INTERVENTI MESSA IN SICUREZZA ART. 1 COMMI DA 51 A 58 LEGGE DI BILANCIO 2020 N. 160 DEL 27/12/2019 INTERVENTI DI MITIGAZIONE DEL RISCHIO IDRAULICO E IDROGEOLOGICO DEL TORRENTE PETRONIO

Integrazioni Regione Liguria
Prot. n. 0016318/2022 del 09/04/2022

Codice Progetto:
P052-21

La presente relazione contiene le risposte alle integrazioni e chiarimenti richiesti da Regione Liguria con lettera prot. n. 0016318/2022 del 9/04/2022 relativi alla Verifica di assoggettabilità alla VIA del progetto "*Interventi di mitigazione del rischio idraulico e idrogeologico del Torrente Petronio nel tratto compreso tra il ponte ferroviario e lo sbocco a mare*".

1 cm Horiz. = 43.65215 m 1 cm Vert. = 1.225452 m

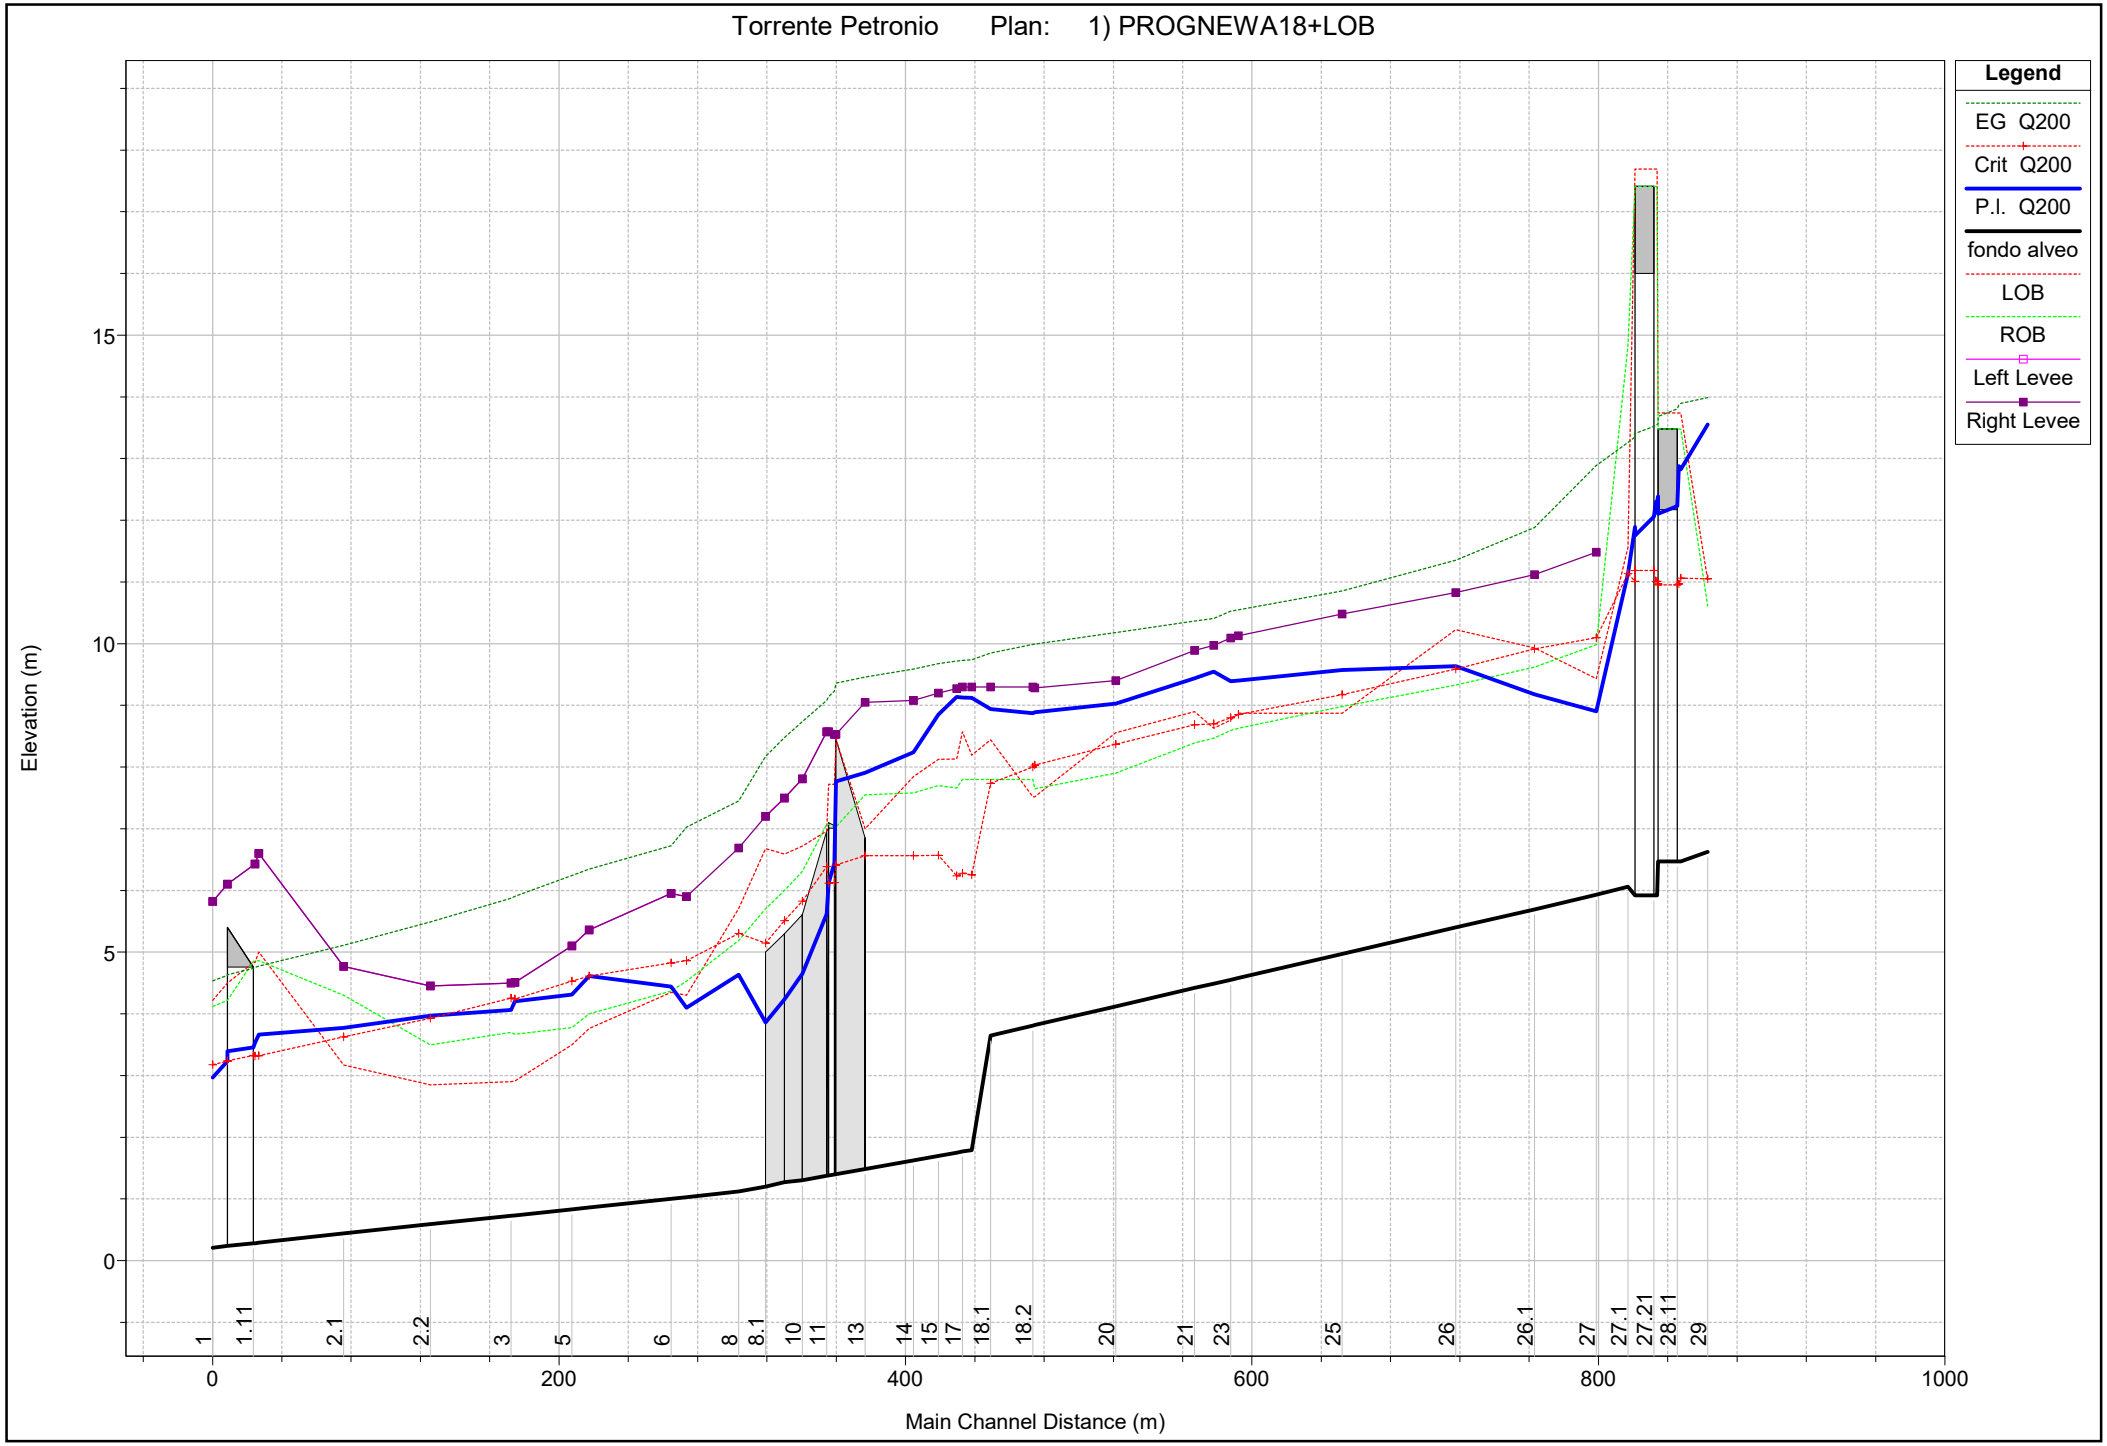
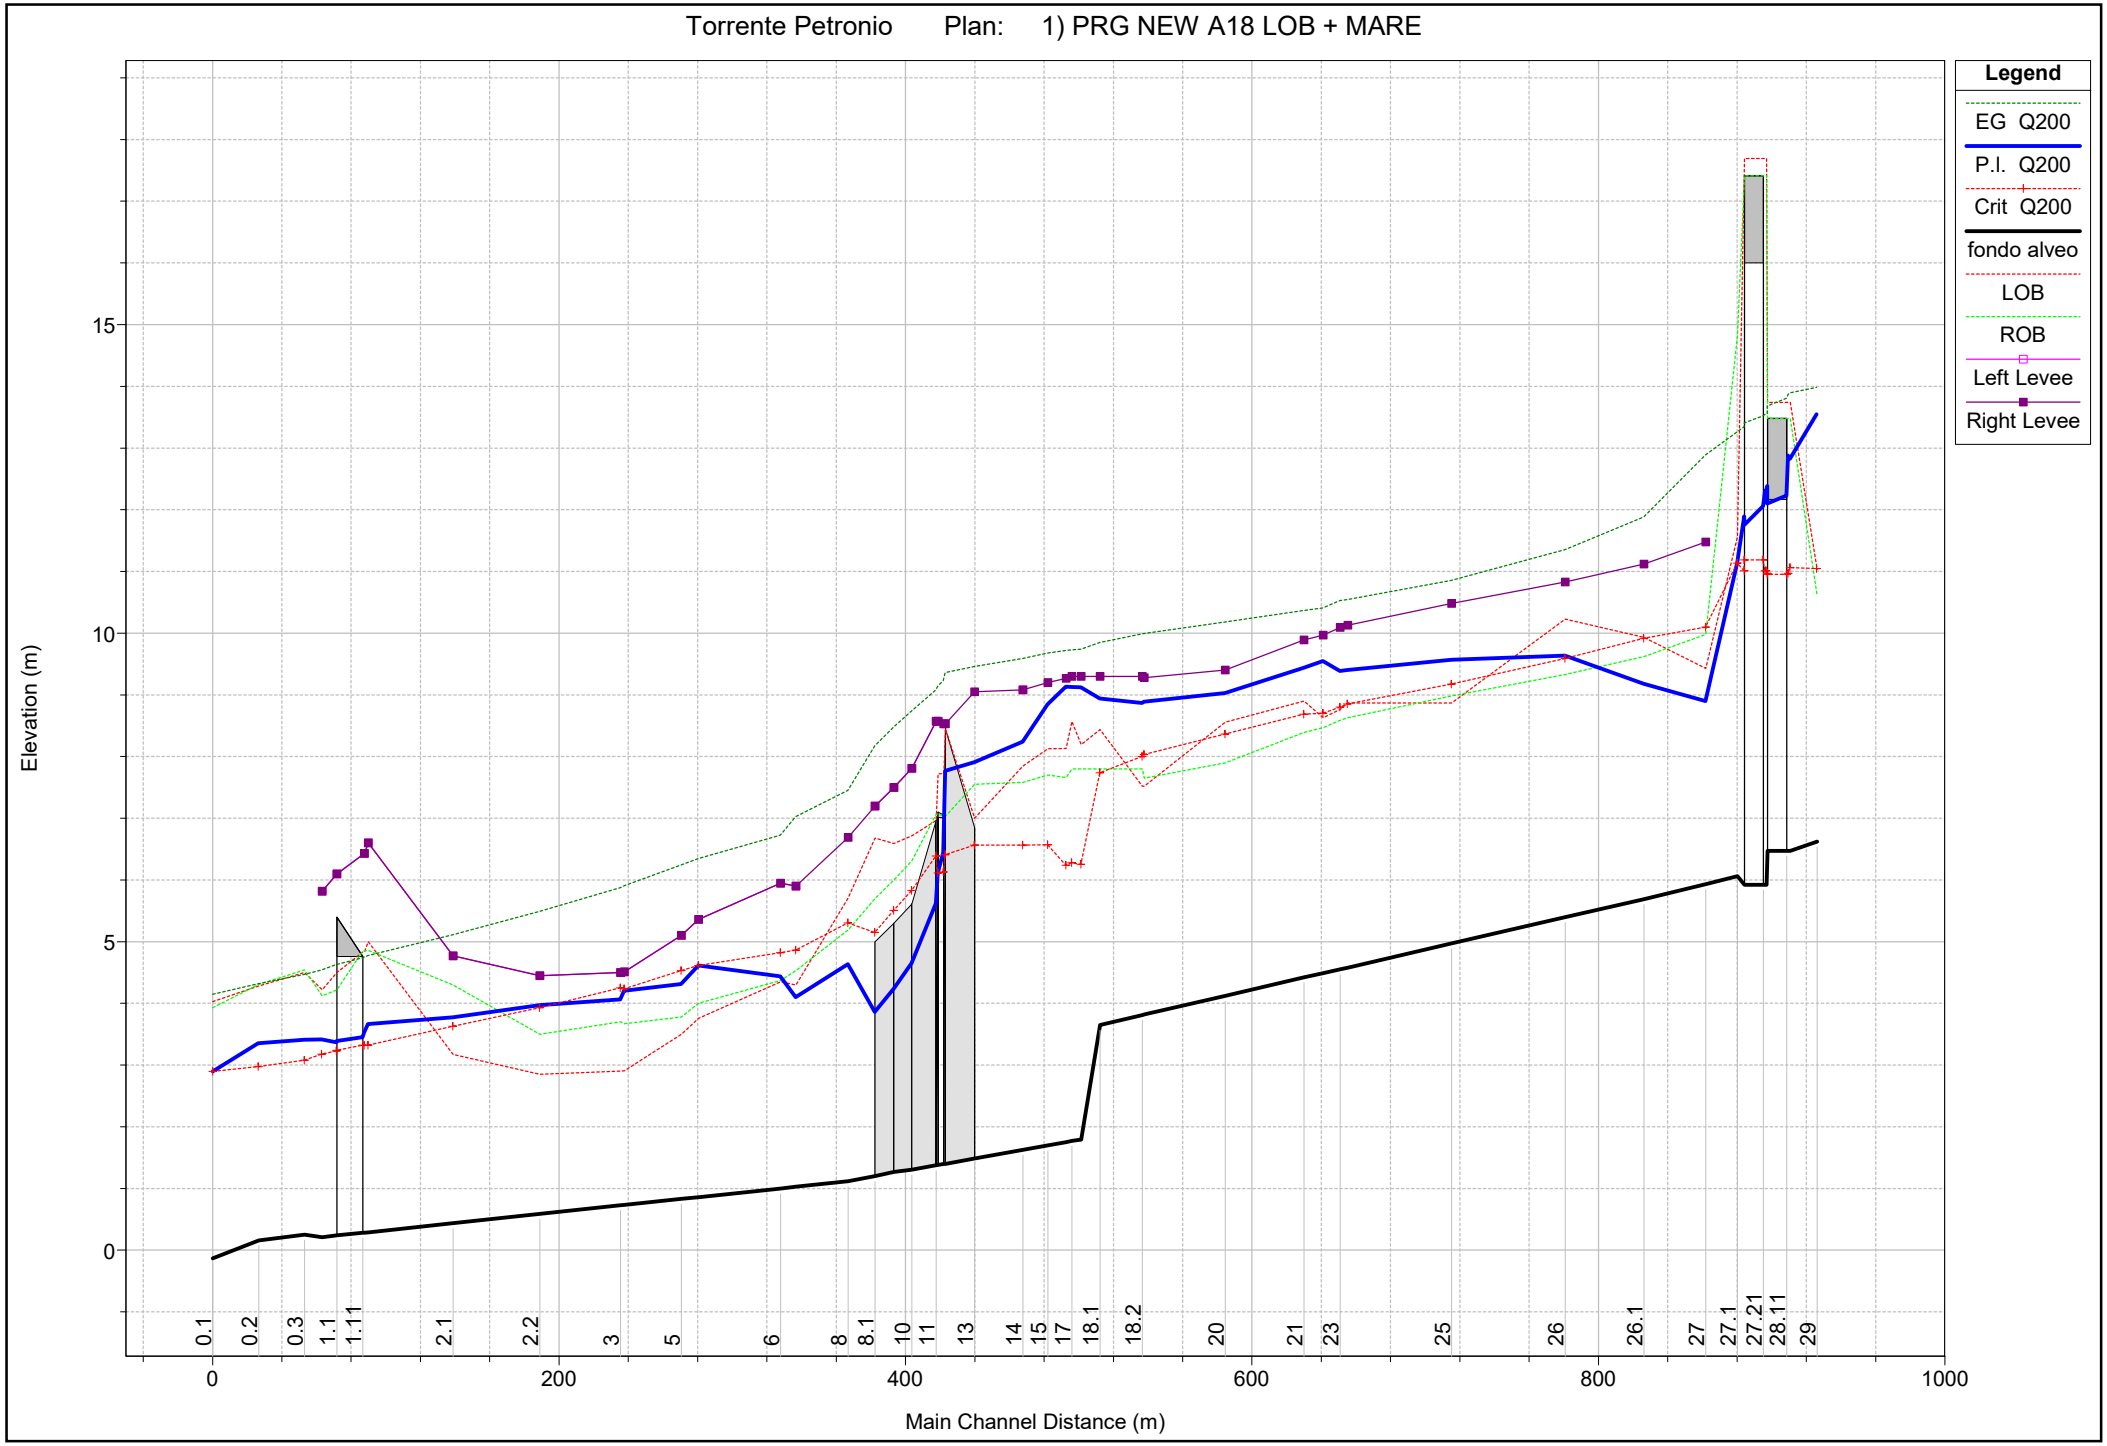
"*Poiché non risulta motivata la scelta delle condizioni al contorno assunte nel modello idraulico, che potrebbe condizionare gli esiti della modellazione, si ritiene necessario estendere la verifica idraulica al tratto di monte, sino al ponte carrabile della via Aurelia, al fine di verificare che il rigurgito dell'opera, con la conseguente esondazione individuata anche nel Piano di Bacino, non abbia effetto nel tratto oggetto di studio ed al tratto posto a valle del ponte "Lavoratori del Cantiere Navale", ove il corso d'acqua risulta confinato tra scogliere di recente realizzazione, sino allo sfocio a mare*"

In risposta alla richiesta della Regione, si è estesa la verifica anche per 70 m a valle del ponte "Lavoratori del Cantiere Navale", quindi sino a mare.

I profili di rigurgito sono stati integrati per entrambe le condizioni di corrente lenta da valle verso monte e di corrente veloce da monte verso valle imponendo come condizioni al contorno la profondità critica nella sezione di estremità di monte e la quota di 1 m s.l.m. nella sezione di valle.

I risultati mostrano che l'intervento in oggetto non modifica il profilo a monte della Via Aurelia che resta il medesimo sia nella configurazione di stato attuale che di progetto.

Per quanto riguarda il tratto di valle, i risultati mostrano che l'estensione delle verifiche sino allo sfocio a mare non altera il profilo di monte.

In allegato A si riportano i profili risultanti dalle verifiche idrauliche per le configurazioni di stato attuale e di progetto per il modello originale e per il modello esteso sino allo sfocio a mare denominato "+ mare".
